INFORME DE CONTROL ESPECÍFICO N° 032-2023-2-0331-SCE

SERVICIO DE CONTROL ESPECÍFICO A HECHOS CON PRESUNTA IRREGULARIDAD MUNICIPALIDAD DISTRITAL DE HUACLLÁN PROVINCIA DE AIJA, ÁNCASH

"EJECUCIÓN DE LA OBRA: CREACIÓN DEL SISTEMA DE DISPOSICIÓN DE EXCRETAS CON UNIDAD BÁSICA DE SANEAMIENTO (UBS) EN LAS LOCALIDADES DE SHUNQUI Y SAN ISIDRO EN EL DISTRITO DE HUACLLÁN, PROVINCIA DE AIJA – ÁNCASH"

IMAGEN N° 2
EN EL PLANO SE OBSERVA DESCRIPCIÓN Y LA FIGURA DE TEJA ANDINA EN TECHO, SIN EMBARGO, EN EL ANÁLISIS DE PRECIOS UNITARIOS SE ESPECIFICA CALAMINA

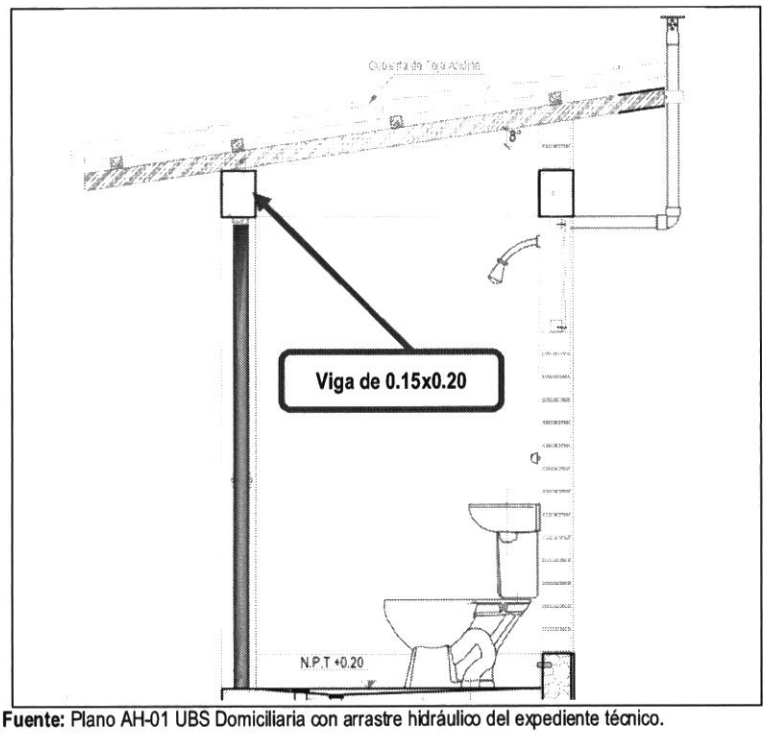
- En el capítulo 9 Presupuesto de obra, se consideró la partida "*02.01.01.09.02 Cobertura con teja andina*", cuyo nombre concuerda con lo especificado en el plano AH-01 UBS Domiciliaria con arrastre hidráulico, como se muestra en la imagen n.° 2; no obstante, en el capítulo 11 Análisis de precios unitarios, para la partida "*02.01.09.02 Cobertura con teja andina*", se considera como materiales calaminas AA 14mm 3.60x0.80 m y clavos calaminero de 1 ½"; denotando incompatibilidades en el propio expediente técnico.

IMAGEN N° 3
EN EL PLANO SE CONSIDERÓ VIGAS DE 0.15x0.20 METROS DE SECCIÓN, SIN EMBARGO, NO SE PRESUPUESTÓ

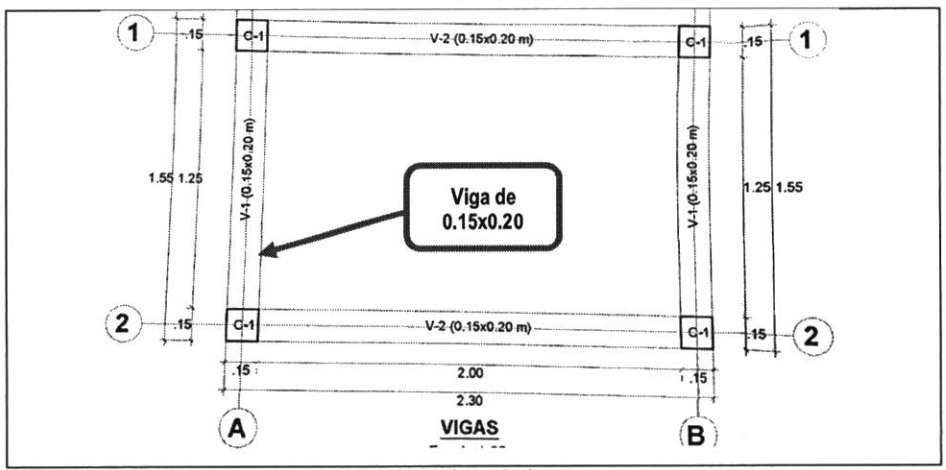
- En el plano UBS-01 Arquitectura / Estructura, se evidenció la presencia de vigas de 0.15x0.20 metros de sección que unen a las 4 columnas como se muestra en la imagen n.° 3; de igual forma, en el plano AH-01 UBS Domiciliaria con arrastre hidráulico, se consideró la viga citada que a la vez hace de dintel de la puerta y ventana, como se muestra en la imagen n.° 2; sin embargo, en el capítulo 9 Presupuesto de obra, no se consideró vigas de 0.15x0.20 metros; por lo tanto, las vigas de 0.15x0.20 metros se encuentran especificados pero no presupuestados.

IMAGEN N° 4
EN EL PLANO SE CONSIDERÓ CORREAS DE 10 PIES, SIN EMBARGO, EN EL PRESUPUESTÓ SE CONSIDERÓ CORREAS DE 8 PIES

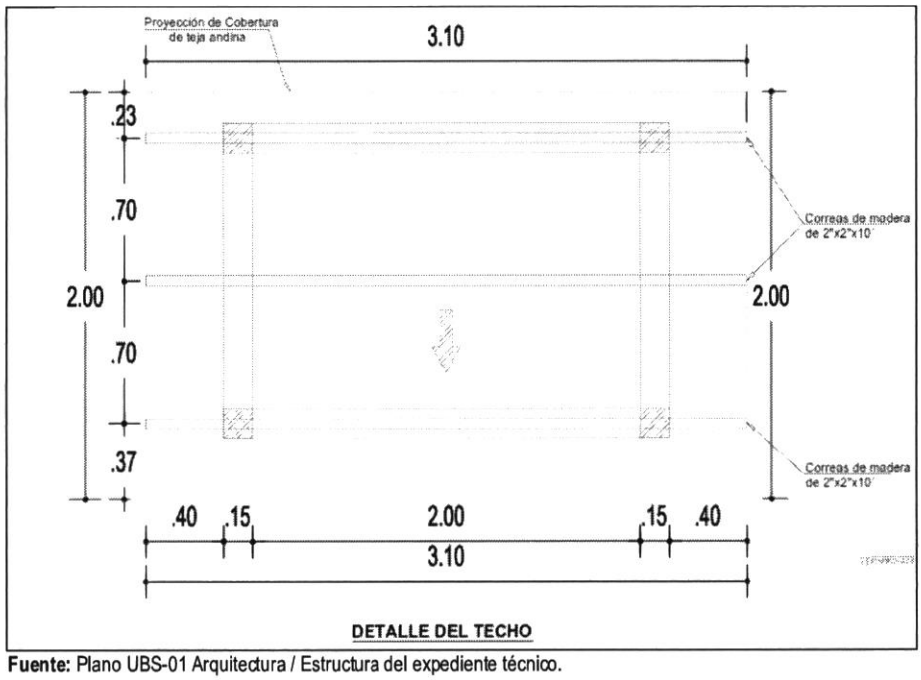
- En el plano UBS-01 Arquitectura / Estructura, se especifica las características del techo, el cual tiene 3 correas de madera de 10 pies de longitud, como se muestra en la imagen n.° 4; sin embargo, en el capítulo 9 Presupuesto de obra, solo se ha considerado vigas de madera de 8 pies de longitud.

IMAGEN N° 5
EN EL PLANO SE CONSIDERÓ VEREDAS, SIN EMBARGO, NO SE PRESUPUESTÓ

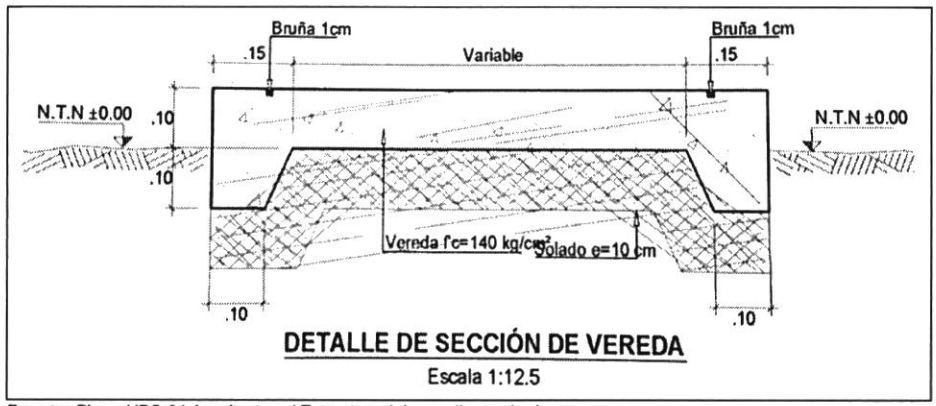
- En los planos UBS-01 Arquitectura / Estructura, y AH-01 UBS Domiciliaria con arrastre hidráulico y otros, se especificaban las características de las veredas, como se muestra en las imágenes n.°s 4 y 5; sin embargo, en el capítulo 9 Presupuesto de obra, no se consideró presupuesto para su ejecución.

IMAGEN N° 7
EN EL PLANO ESPECIFICA UNA ZANJA DE ABSORCIÓN DE 2.50 METROS DE LARGO, SIN EMBARGO, SE HA PRESUPUESTADO SOLO 1.05 METROS DE TUBERÍA

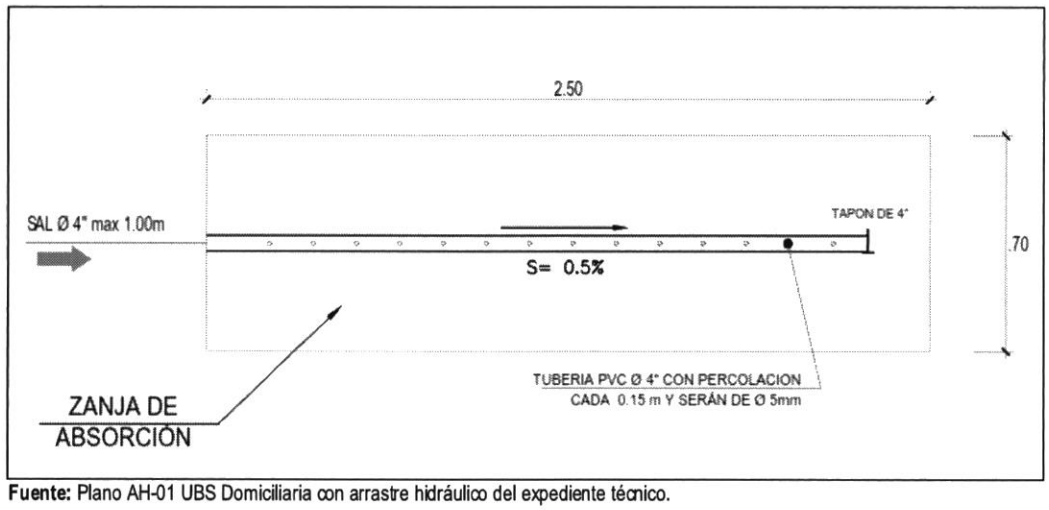
- En el plano AH-01 UBS Domiciliaria con arrastre hidráulico, se especificaba que la zanja de absorción era de 2.50 metros de largo y que la tubería que va dentro de ella tenía 2.25 metros de largo, como se muestra en la imagen n.° 7; no obstante, en el capítulo 11 Análisis de Precios Unitarios, se evidencia que para la partida 02.01.05.09.01 Suministro e instalación de tubería PVC SAL de 4", se ha considerado solo 1.05 metros de tubería, lo cual resultaría insuficiente para la construcción de la zanja de absorción.

FOTOGRAFÍA N° 5
LA CASETA FUE TECHADA ANTES DE TENER LA ALTURA ESPECÍFICA EN EL EXPEDIENTE TÉCNICO (BENEFICIARIO GRETEL ROSALES ESPINOZA)

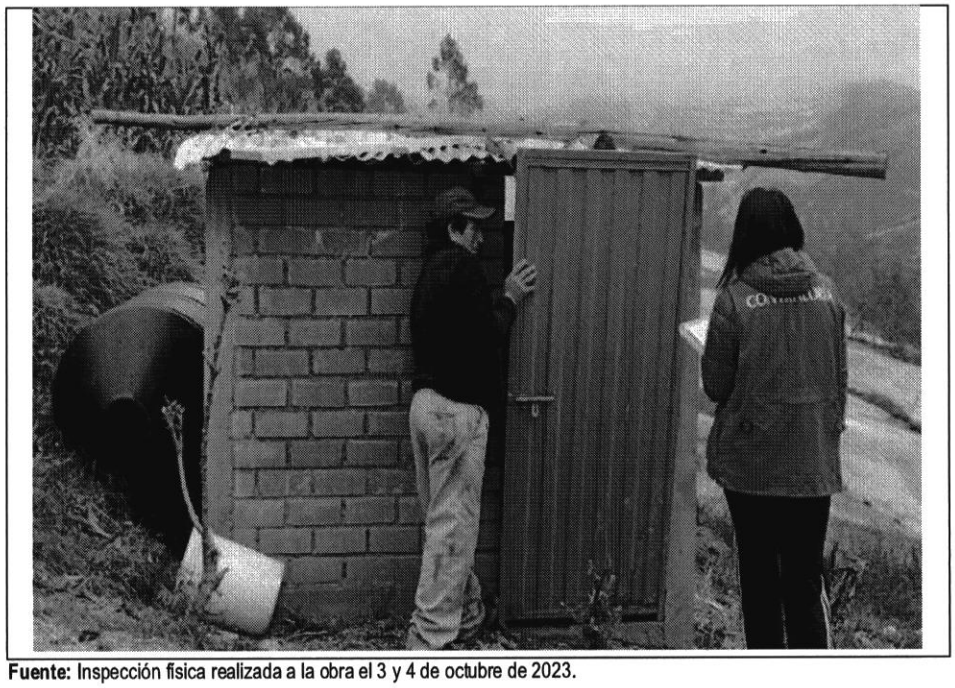
Similarmente, según el plano USB-01 Arquitectura – Estructura, la pared posterior de las casetas debería tener 2.67 metros de altura; sin embargo, en la inspección física se ha evidenciado que las paredes y columnas posteriores de las cacetas de los beneficiarios: 1. Gretel Rosales Espinoza, 2. Walberto Elías Rosales Espinoza, 4. Valente Simeón Albornoz Osorio, y 5. Federico Cárdenas León Uribe, solo tienen 1.97, 1.96, 2.15, y 2.15, metros de altura respectivamente, incumpliendo las especificaciones del expediente técnico, faltado ejecutar 0.70, 0.71, 0.52 y 0.52 metros de altura de pared y columna respectivamente.

En ese sentido, para rectificar a la altura proyectada se tendría que destechar malogrando las calaminas, clavos y correas; asimismo, se tendrá que demoler parte de las columnas para obtener la longitud necesaria de acero para el empalme de acuerdo al artículo 8 Desarrollo y empalmes del refuerzo de la norma E E.060 Concreto armando del Reglamento Nacional de Edificaciones.

FOTOGRAFÍA N° 6
LA VÁLVULA COMPUERTA NO TIENE UNIONES UNIVERSALES PARA SU CAMBIO Y FUE EMPOTRADO A LA PARED (BENEFICIARIO 1. GRETEL ROSALES ESPINOZA)

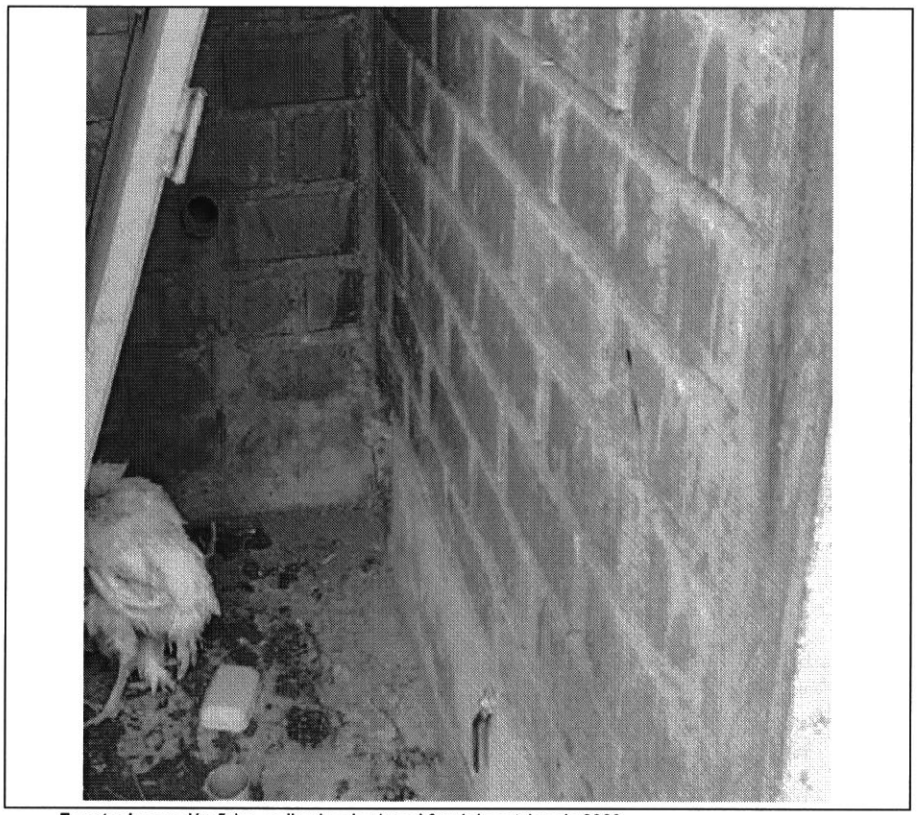
- El plano DISE-01 Sanitarias – Eléctricas, y el análisis de precios unitarios de las partidas 02.01.01.12.01.06 VÁLVULA COMPUERTA DE 1/2" y 02.01.01.12.01.08 SUMINISTRO E INSTALACIÓN DE CAJA MADERA EMPOTRADA PARA VÁLVULA DE 25X25; especifican que la válvula de control para el sistema de agua potable debe estar en una caja de madera y con uniones universales para poder cambiarlos cuando se deterioran por desgaste u otro; sin embargo, en la inspección física se ha evidenciado que en las casetas de los beneficiarios: 1. Gretel Rosales Espinoza y 2. Walberto Elías Rosales Espinoza, las válvulas compuertas fueron empotrados en la pared y sin uniones universales, incumpliendo las especiaciones del expediente técnico, y en caso de deterioro se tendrá que cortar la pared y los tubos, como se muestra en las fotografías n.°s 6 y 7; además, en casetas de los beneficiarios: 4. Valente Simeón Albornoz Osorio, y 5. Federico Cárdenas León Uribe, las cuales ya cuentan con las 4 paredes y techo no se habrían colocado las válvulas citadas.

IMAGEN N° 25
LAS INSTALACIONES DE DESAGÜE DEL LAVATORIO Y LA DUCHA SON INDEPENDIENTES AL DEL INODORO

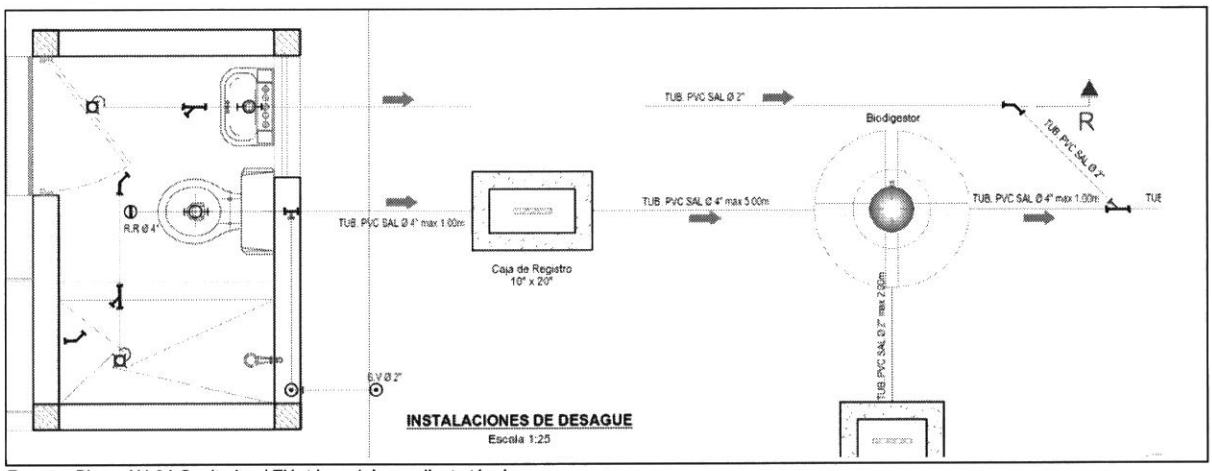
- Los planos ISDI-01 Detalle Isométrico, DISE-01 Sanitarias / Eléctricas y AH-01 Sanitarias / Eléctricas; especifican que las aguas servidas de la ducha y el lavatorio deben evacuarse de manera independiente al del inodoro, debiendo ir directamente a la zanja de absorción, sin ingresar al biodigestor; sin embargo, en la inspección física se ha evidenciado en la casetas que aún no tienen el piso de concreto, y que corresponde a los beneficiarios: 3. Dolora Hermelinda Albornoz Chávez, y 8. Silvia Medrano García, que la que las instalaciones de desagüe del lavatorio, la ducha y el inodoro se han unido, incumpliendo las especificaciones técnicas, como se muestran en las fotografía n.° 11; situación que afectaría el comportamiento hidráulico y de destilación del sistema de desagüe.

IMAGEN N° 26
ISOMÉTRICO DE LA RED DE DESAGÜE

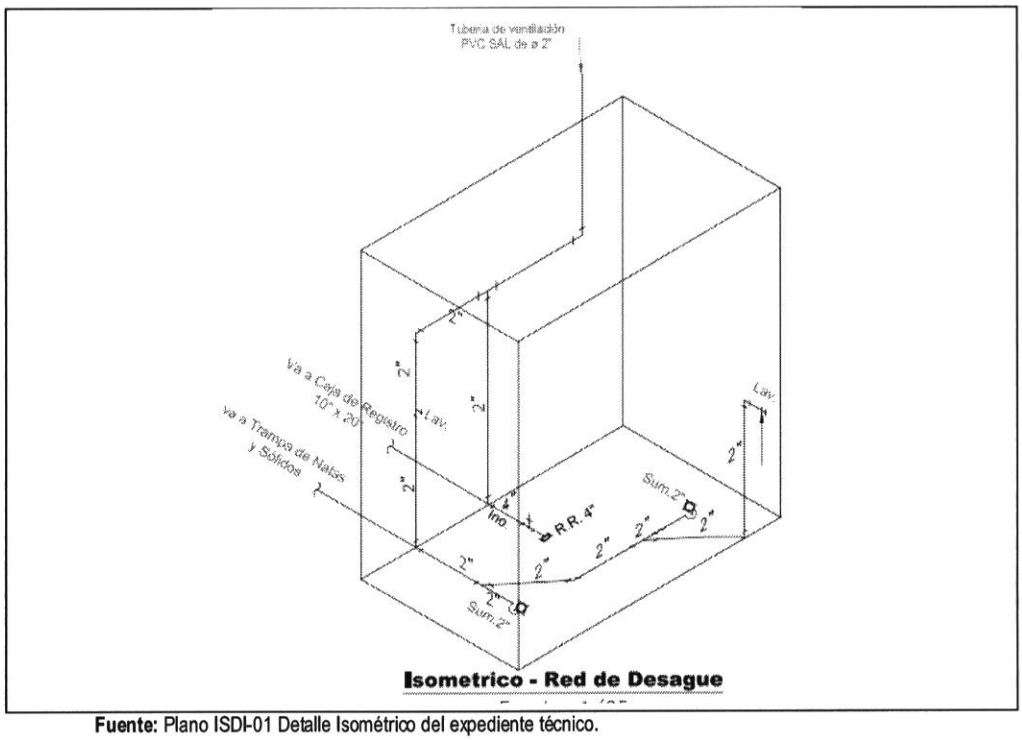
Asimismo, según los planos ISDI-01 Detalle Isométrico, DISE-01 Sanitarias / Eléctricas y AH-01

Sanitarias / Eléctricas, el sistema de desagüe del inodoro tiene un registro roscado de 4 pulgadas, para limpiar el sistema cuando lo requiera; sin embargo, en la inspección física se ha evidenciado que ninguno de los pisos de las casetas se evidencia este componente, incumpliendo las especificaciones del expediente técnico, como se muestra en la fotografía n.° 12; situación que afectaría el mantenimiento del sistema de desagüe.

FOTOGRAFÍA N° 17
LOS ACEROS DE LAS COLUMNAS NO ESTA DISTRIBUIDO DE ACUERDO A LO ESPECIFICADO, ENTRE OTROS, INOPERATIVO - BENEFICIARIO 10. LUCÍA EDITA CAMONES ALBORNOZ

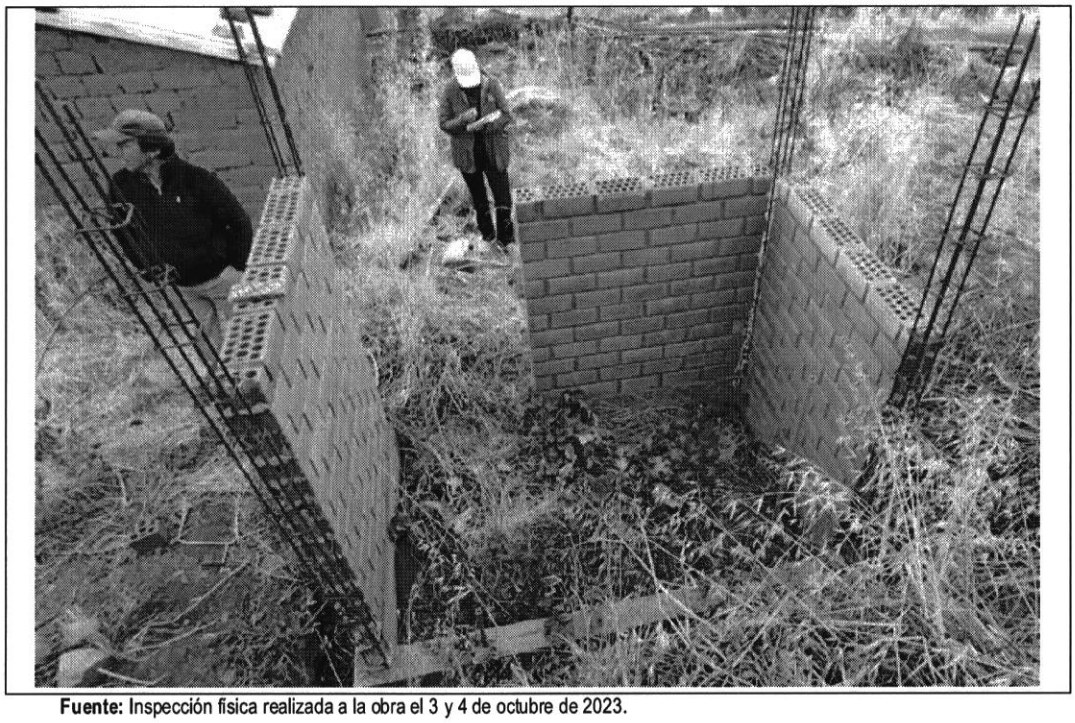
- El plano UBS-01 Arquitectura / Estructura; especifica que la distribución de los estribos en los extremos de la columna debe empezar el primero a 5 centímetros, los 5 siguientes a 10 centímetros y el resto a 20 centímetros; sin embargo, en la inspección física se ha evidenciado en las casetas que tienen colocados solo el acero de las columnas y que corresponden a los beneficiarios: 3. Dolora Hermelinda Albornoz Chávez, 6. Alejandrina Albornoz Bautista, 8. Silvia Medrano García, 9. Medrano Sabrino Nemecio, 10. Lucía Edita Camones Albornoz, y 11. Damaceno Demecio León Solis, que la distribución de los estribos es uniforme y en un promedio de 20 centímetros, incumpliendo las especificaciones técnicas, como se muestran en las fotografías n.°s 9 y 10; situación que afectaría el comportamiento estructural de las columnas.
